INFORME DE CONTROL ESPECÍFICO
N° 056-2024-2-0397-SCE

SERVICIO DE CONTROL ESPECÍFICO A HECHOS CON
PRESUNTA IRREGULARIDAD
MUNICIPALIDAD PROVINCIAL DE TAYACAJA
PAMPAS – TAYACAJA – HUANCAVELICA

“EJECUCIÓN DE LA OBRA: CREACIÓN DEL SERVICIO DE
TERMINAL TERRESTRE EN LA LOCALIDAD DE PAMPAS,
DISTRITO DE PAMPAS, PROVINCIA DE TAYACAJA -
HUANCAVELICA”

Plano de arquitectura del módulo “A” del Expediente Técnico de la Obra

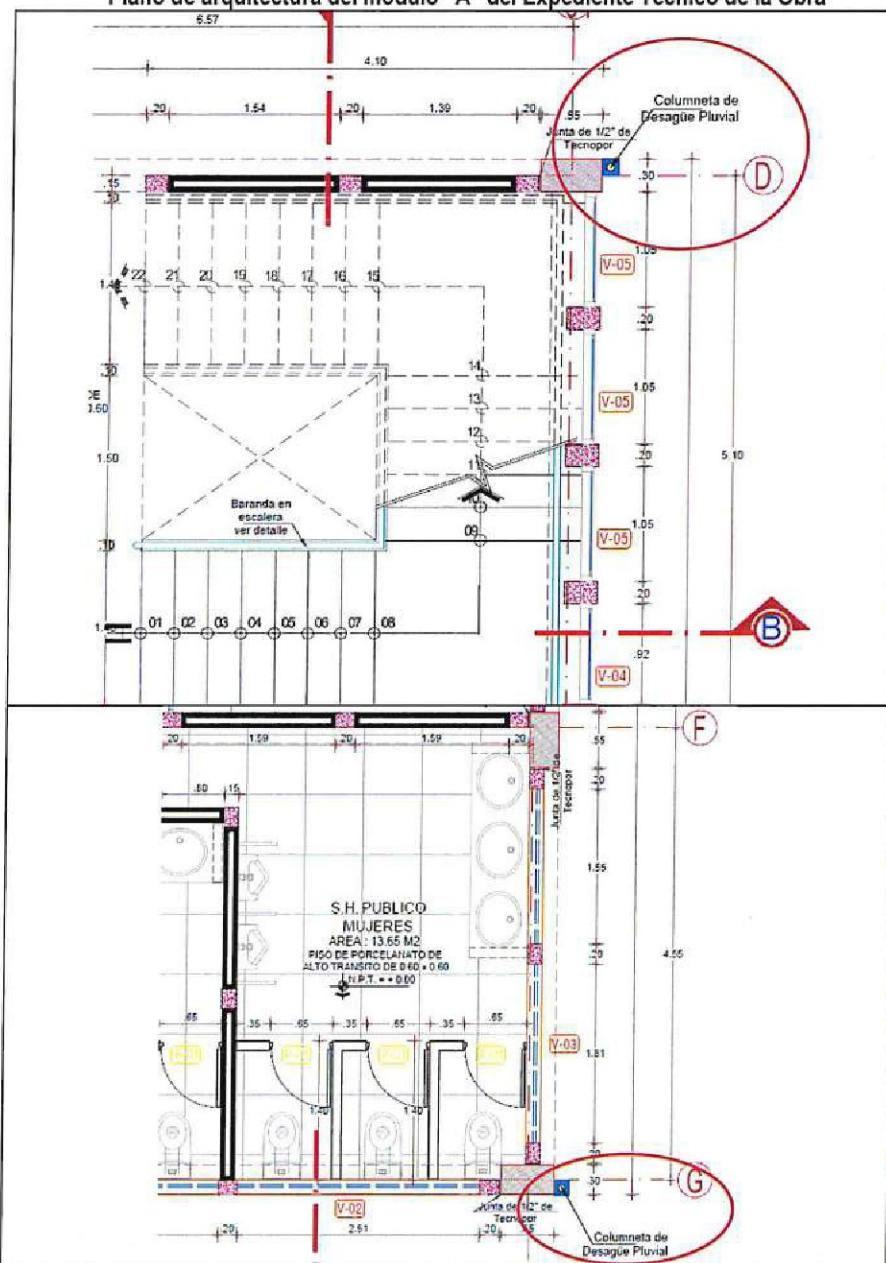
De acuerdo a la planilla de metrados del Expediente Técnico de la Obra (**Apéndice n.º 4**), la partida 01.02.02.03.12.01 indica la construcción de 0,43 m³ de concreto $f'c=210 \text{ kg/cm}^2$ para tres (3) columnetas de desagüe pluvial en el módulo "A", cuyas dimensiones son 0,15 metros de largo, 0,15 metros de ancho y **6,30 metros de altura**, con lo cual recubre de concreto toda la tubería proveniente del desagüe pluvial, tales columnetas se encuentran ubicadas en los sectores que establece el plano MA-A Lámina 01 del referido expediente, tal como se describe e ilustra a continuación:

Imagen n.º 4
Plano de arquitectura del módulo "A" del Expediente Técnico de la Obra

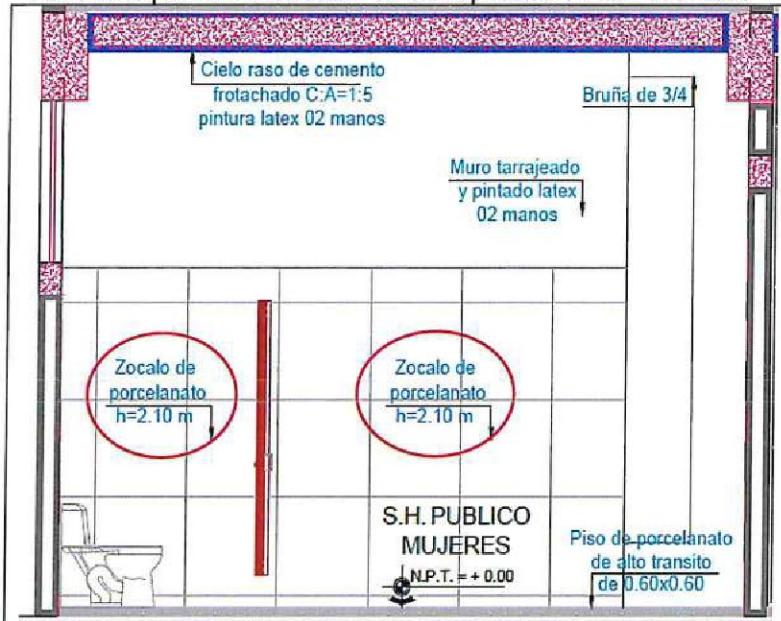
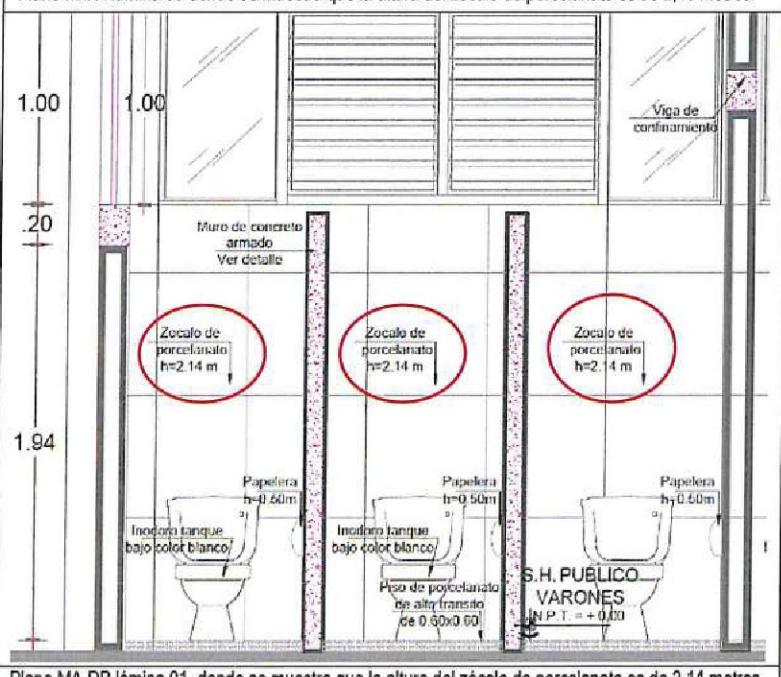
Asimismo, en el plano MA-A lámina 03 del Expediente Técnico de la Obra (**Apéndice n.º 4**) indica que el zócalo de porcelanato de los servicios higiénicos deberá tener **una altura de 2,10 metros**; por otro lado, el plano MA-DB lámina 01 "Detalle de baño" del referido expediente señala que los zócalos de los referidos servicios higiénicos deberá tener una altura de 2,14 metros; es así que, para efectos del presente se considera la

Plano MA-A lámina 03 donde se muestra que la altura del zócalo de porcelanato es de 2,10 metros.

Plano MA-DB lámina 01, donde se muestra que la altura del zócalo de porcelanato es de 2,14 metros.
 Fuente: Planos MA-A lámina 01 y MA-DB lámina 01 del Expediente Técnico de la Obra (Apéndice n.º 4).
 Elaborado por: Comisión de control.

Plano de arquitectura del módulo "B" del Expediente Técnico de la Obra

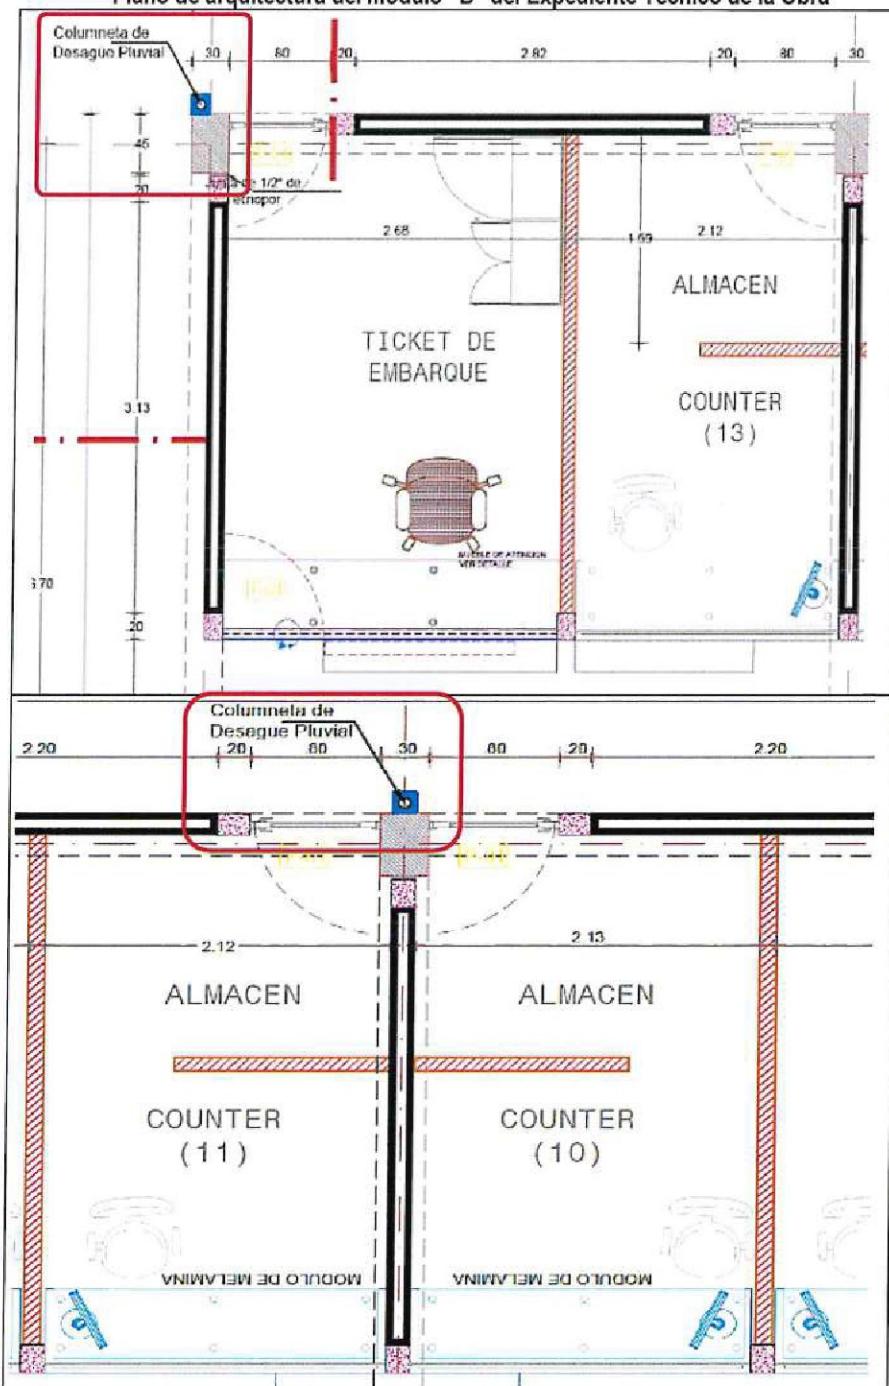
De acuerdo a la planilla de metrados del Expediente Técnico de la Obra (**Apéndice n.º 4**), la partida 01.03.02.03.10.01 indica la construcción de 0,43 m³ de concreto f'c=210 kg/cm² para tres (3) columnetas de desagüe pluvial en el módulo "B", cuyas dimensiones son 0,15 metros de largo, 0,15 metros de ancho y **6,30 metros de altura**, con lo cual recubre de concreto toda la tubería proveniente del desagüe pluvial, tales columnetas se encuentran ubicadas en los sectores que establece el plano MB-A Lámina 01 del referido expediente, tal como se describe e ilustra a continuación:

Comentario: Las columnetas para desagüe pluvial encontrada presenta una ejecución de 2,10 metros de altura, el advirtiendo que no guarda relación con la planilla de metrados donde precisa una ejecución de 6,30 metros de altura.

Imagen n.º 8

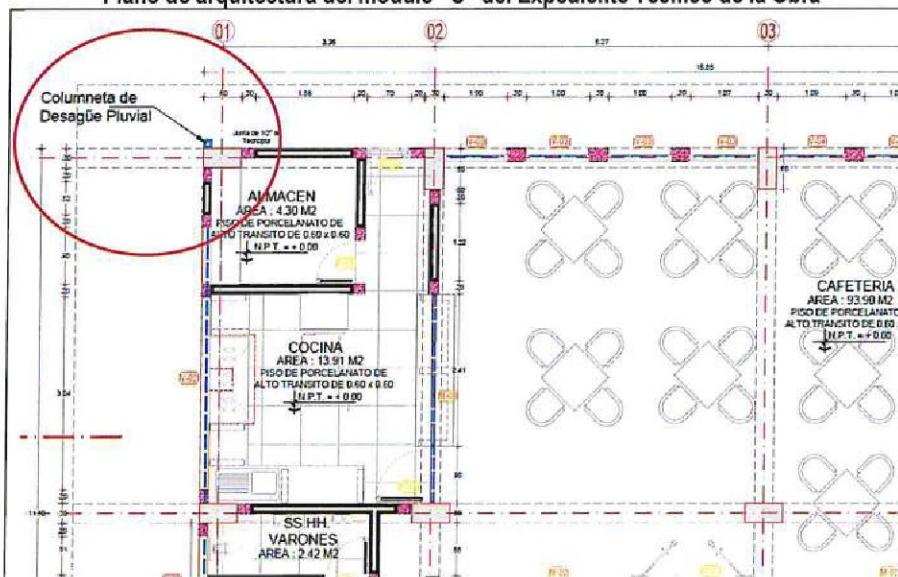
De acuerdo a la planilla de metrados del Expediente Técnico de la Obra (Apéndice n.º 4), la partida 01.04.02.03.09.01 indica la construcción de 0,43 m³ de concreto f'c=210 kg/cm² para tres (3) columnetas de desagüe pluvial en el módulo "C", cuyas dimensiones son 0,15 metros de largo, 0,15 metros de ancho y **6,30 metros de altura**, con lo cual recubre de concreto toda la tubería proveniente del desagüe pluvial, tales columnetas se encuentran ubicadas en los sectores que establece el plano MC-A Lámina 01 del referido expediente, tal como se describe e ilustra a continuación:

Ubicación de columneta CA-3 en muros divisorios de los stands según Expediente Técnico de la Obra.

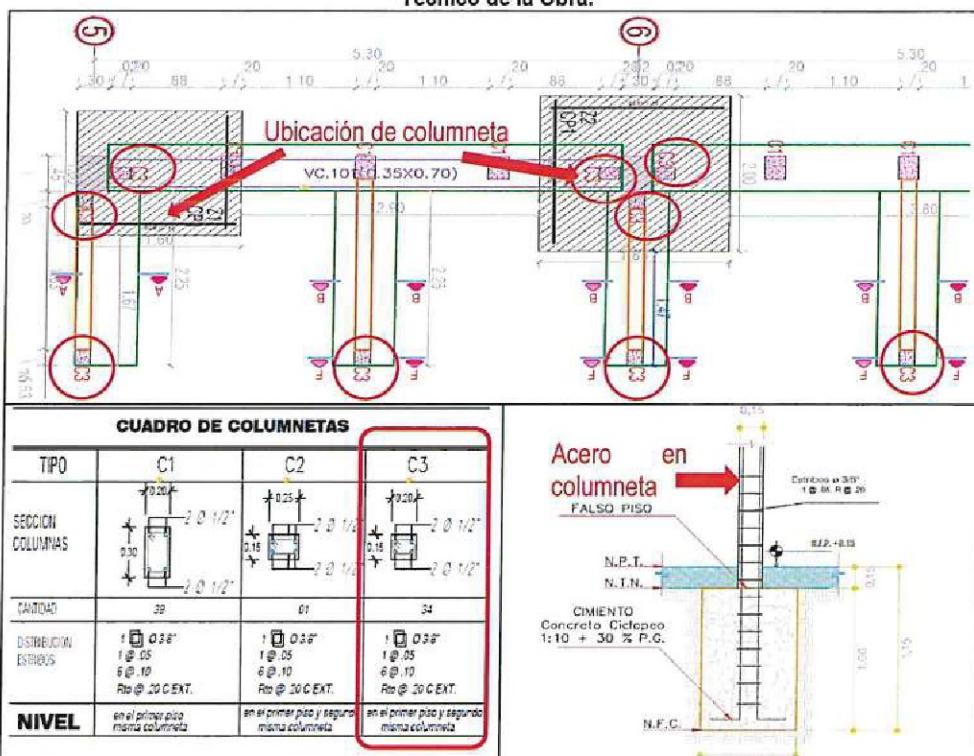
Asimismo, en el plano MD-E lámina 01 "Plano de estructuras" se observa las ubicaciones de las 34 columnetas en módulo "D", referidas con el código C3, donde señalan también sus dimensiones de 0,20 metros x 0,15 metros, tal como se ilustra a continuación:

Comentario: La columneta CA-3 en muros divisorios de los stands presenta una ejecución de 3,15 metros de altura, el mismo que difiere del plano MD-E lámina 01 del Expediente Técnico de la Obra. Asimismo, no guarda relación con la planilla de metrados donde precisa una ejecución de 5,30 metros de altura.

Imagen n.º 11
Ubicación de muros de ladrillo divisorio de stand en módulo "D" planteado según Expediente Técnico

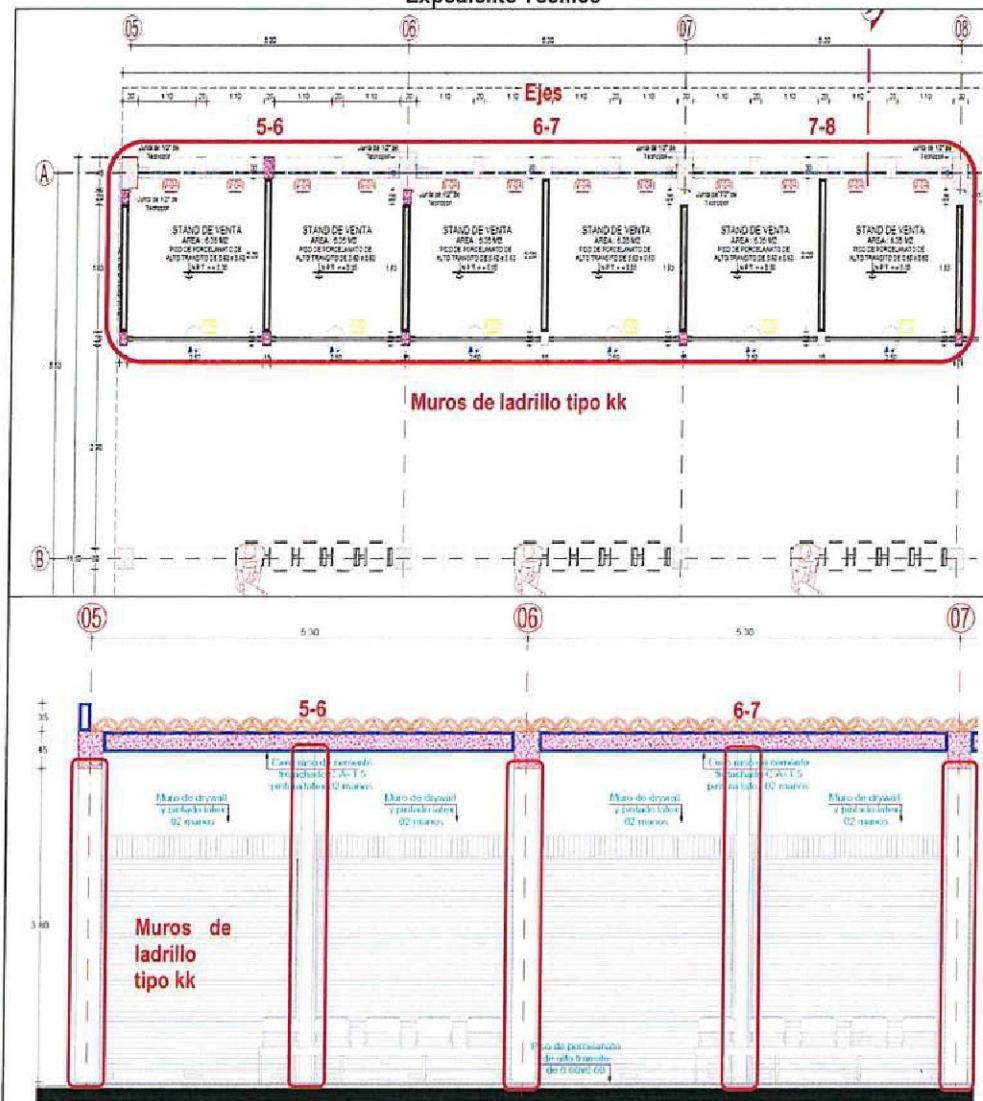
De acuerdo a la planilla de metrados y planos MD-A lámina 01 y lámina 03 del Expediente Técnico de la Obra (Apéndice n.º 4), la partida 01.05.03.01.01 señala que corresponde la construcción de catorce (14) muros de ladrillo divisorios en los stands del módulo "D", siete (7) de ellos, ubicados en los ejes 5, 6, 7, 8, 9, 10 y 11 entre ejes A y B, con una medida de 1,85 metros de largo y **3,50 metros de alto**, y los siete (7) muros restantes, ubicado en ejes 5-6, 6-7, 7-8, 8-9, 9-10, 10-11, 11-12 entre ejes A y B, con una medida de 2,20 metros de largo y **3,70 de alto**, tal como se describe e ilustra a continuación:

Comentario: De la inspección física se identificó un muro de ladrillo hasta la altura de la viga de confinamiento y en adelante la colocación de drywall de 10 cm de espesor incumpliendo lo indicado en el plano MD-A lámina 01 y lámina 03.

Ubicación de columneta CA-3 en muros divisorios de los stands según Expediente Técnico de Obra.

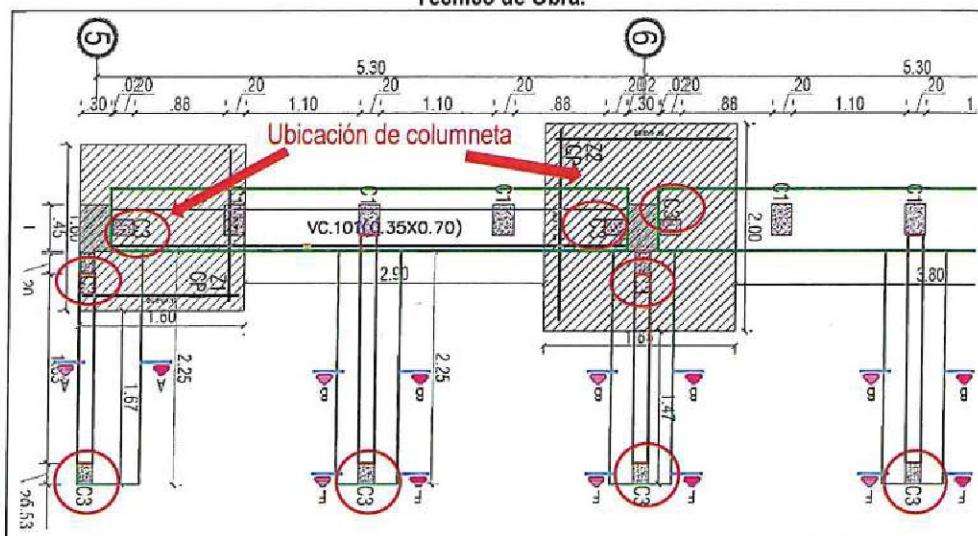
De acuerdo a las especificaciones técnicas del Expediente Técnico de la Obra (Apéndice n.º 4), la partida 01.05.03.02.04 Tarajeo de superf. columnetas con C:A .1:5 e=1,5cm señala: "(...) Están comprendido los trabajos que se ejecutarán de acuerdo al cuadro de acabados específicamente de las columnas de acuerdo a lo especificado en los planos con un mortero proveniente de la mezcla de arena fina con cemento en una proporción de 1:5.(...)"; de igual manera, según la planilla de metrados y plano MD-E lámina 01 "Plano de estructuras" la referida partida tenía proyectado el tarajeo, entre otros, de 34 columnetas (CA3) ubicados en el área de stands del módulo "D", con un perímetro de 0,70 metros y una altura de 4,30 metros, que representa 102,34 m², tal como se describe a continuación:

columnetas no llegaron hasta el cielorraso, pues se advierte encima de tales columnas estructuras de drywall, y por lo tanto no se efectuó la totalidad del tarajeado señalado en la planilla de metrados, tal como se observa en la siguiente imagen:

Imagen n.º 39
Plano de planta de arquitectura de módulo "A" del Expediente Técnico

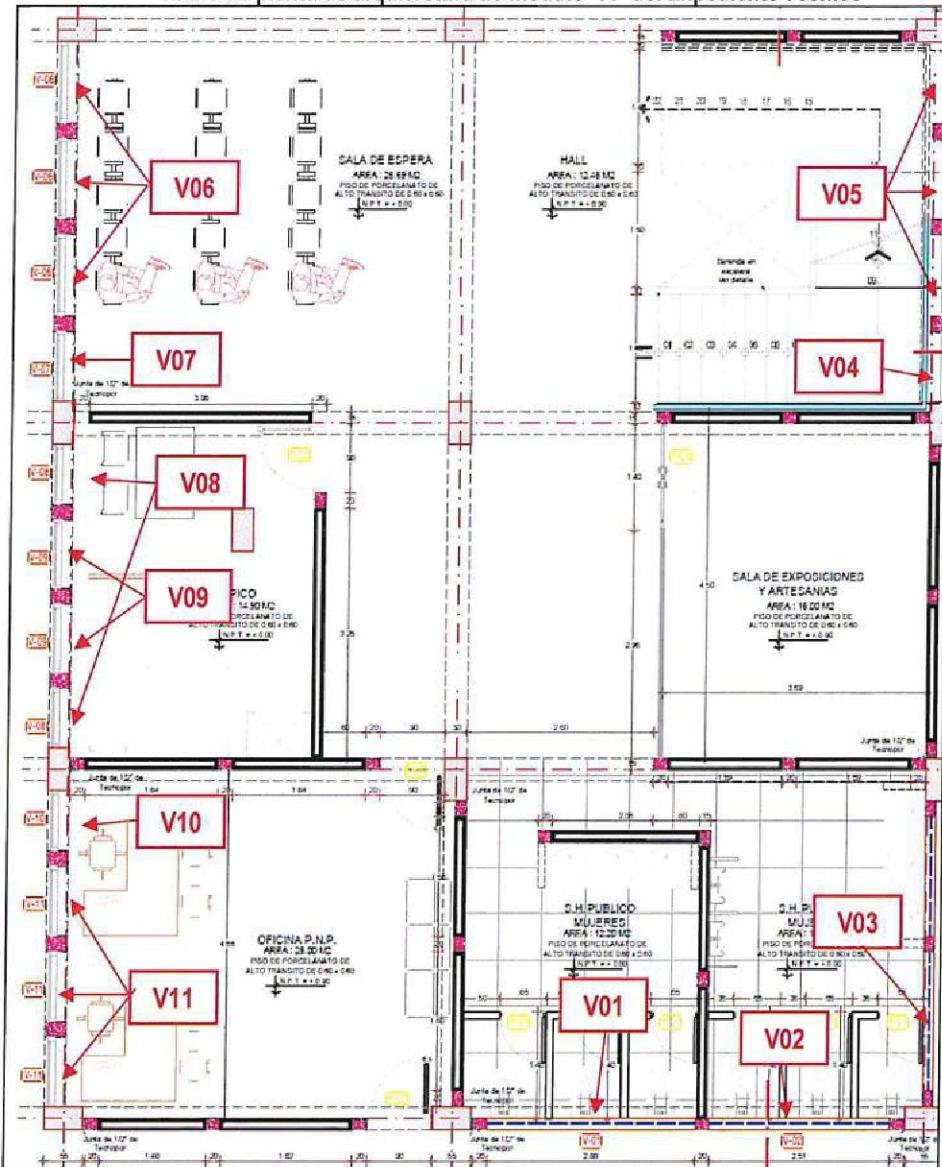
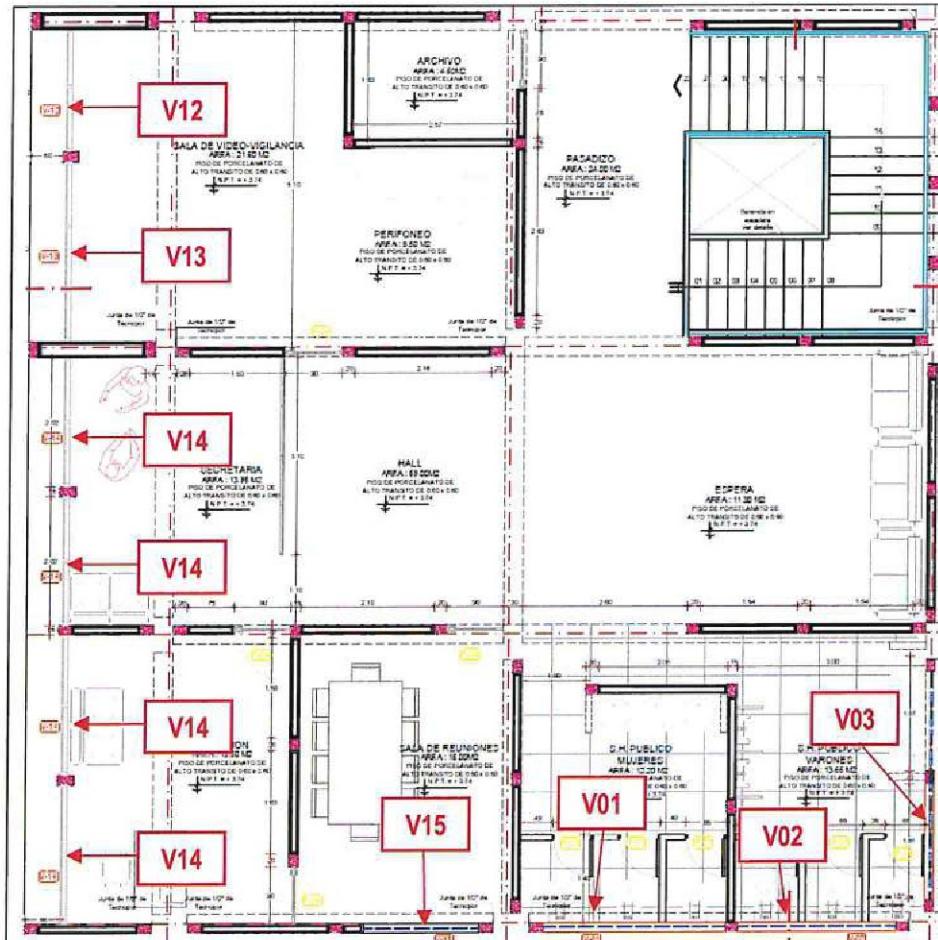
Sin embargo, existe una incompatibilidad con el plano de arquitectura MA-A lámina 01 en la cual contempló la instalación de 15 tipos de ventanas (V-01, V-02, V-03, V-04, V-05, V-06, V-07, V08, V09, V10, V11, V12, V13, V14 y V15) para ambos pisos con diseños y medidas diferentes. Esta incongruencia no fue advertida por la Contratista en el informe de compatibilidad, como tampoco fue corregida en el plano MA-A lámina 01 (Planos de arquitectura replanteo), dicho detalle se muestra en la siguiente ilustración:

Imagen n.º 41
Plano de arquitectura – detalle de ventanas del módulo “A” del Expediente Técnico

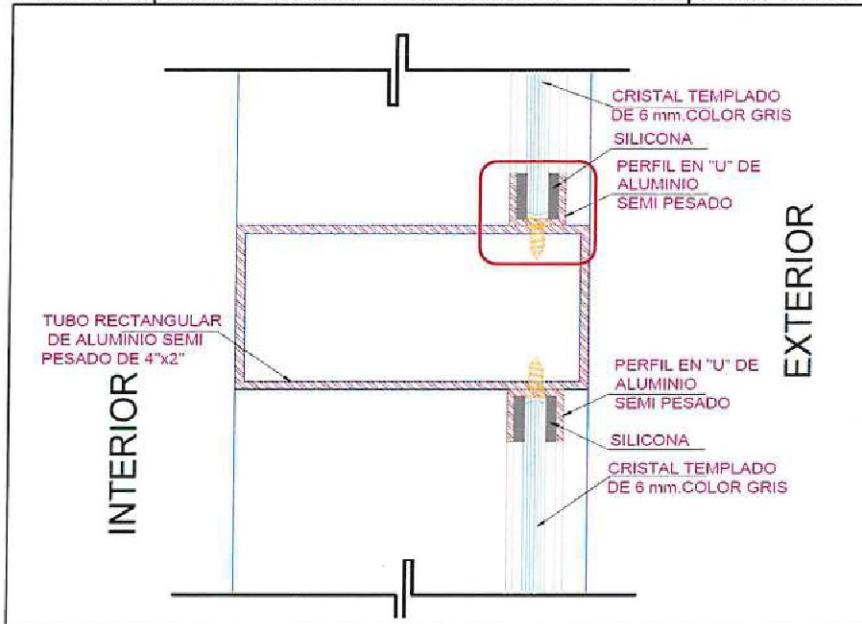
de los transeúntes puesto que en caso desprendimiento de las ventanas no tendría ningún tipo de protección a los transeúntes, como se ilustra a continuación:
